경상대 측면 주차장 개설신규개설 도면

교통영향평가 반영 주차장 개설공사 중 경상대 측면 신규개설

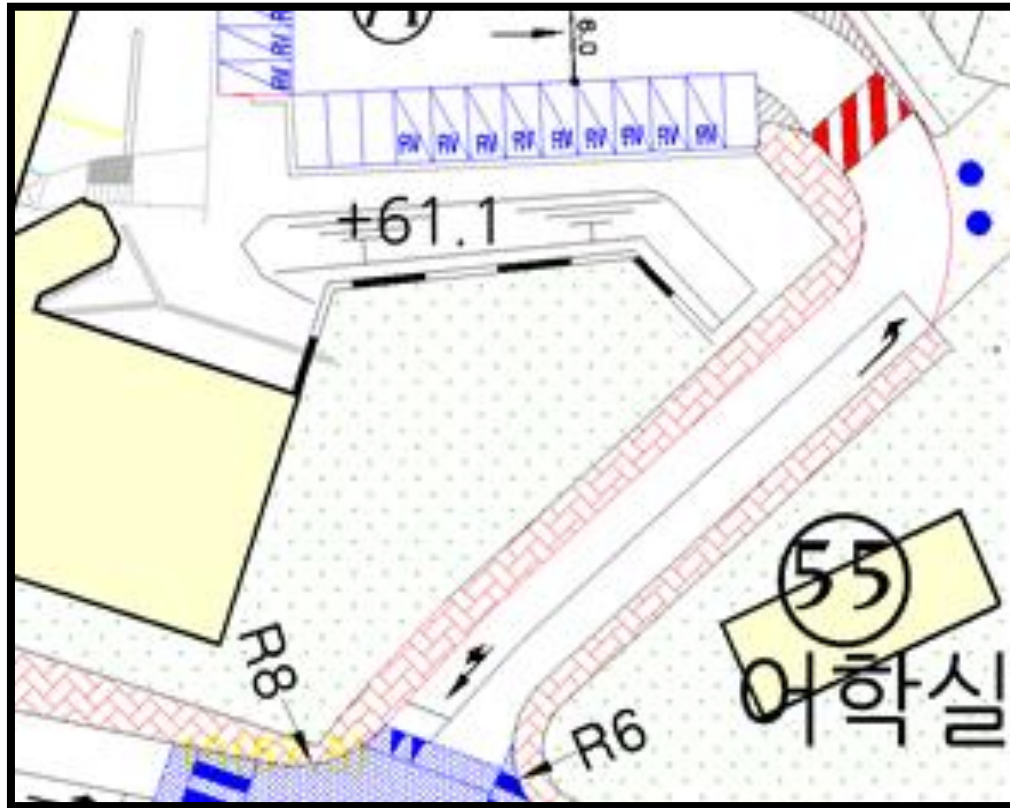
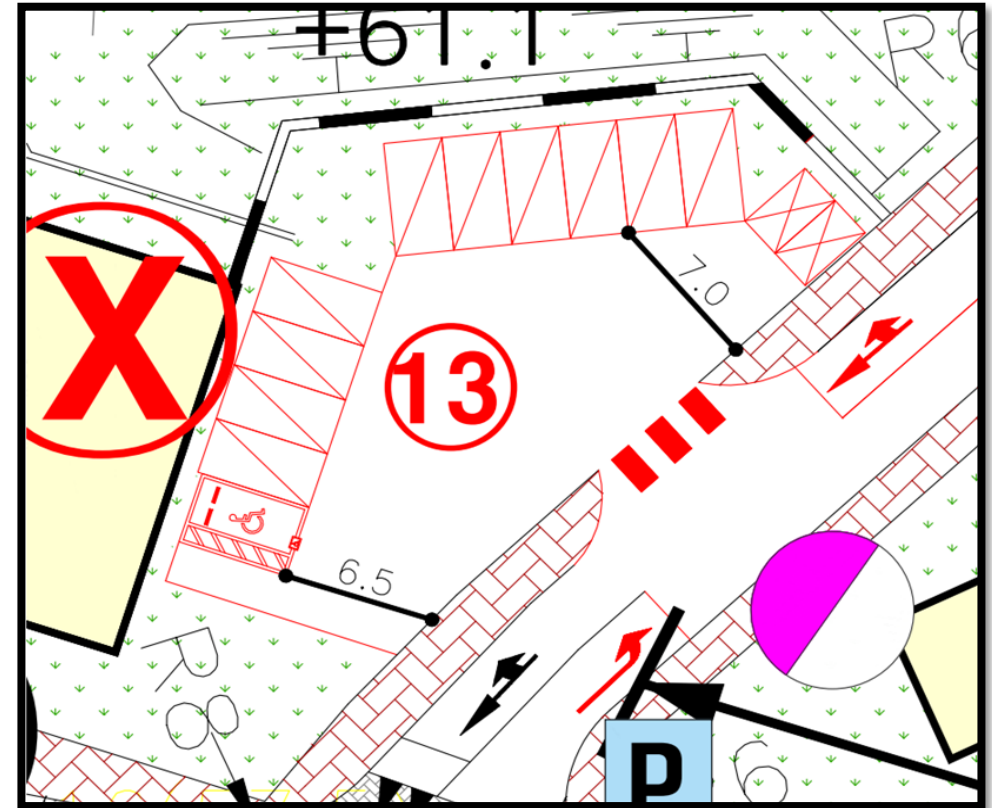
주차장 조성공간 13대(장애인1대, 확장형10대, 경차2대)

진입로 개설 구간

반사경설치

도로차선, 횡단보도, 방향표시

(주차장 13대 조성/ 장애인 1대, 확장형10대, 경차용2대)

1. 진입로 6m개설 및 보도 낮춤터 시공
  - 가. 경계석 철거 및 직선,곡선 경계석 신규설치
  - 나. 보도블럭 철거 및 재설치, 터파기 및 다짐
  - 다. 아스콘도로 포장
2. 저축 내부경사면 옹벽2m 철거 (폐기물처리비 포함)
3. 차선도색
  - 가. 주차선 차선도색 13대 설치(카스토퍼설치 26개소포함)
  - 나. 진입부 기존 도로 차선 끊기 및 진행유도, 횡단보도, 방향표시 등
4. 부대시설공사
  - 가. 반사경 1개소 설치
  - 나. 장애인주차안내 표지판 1개소 설치
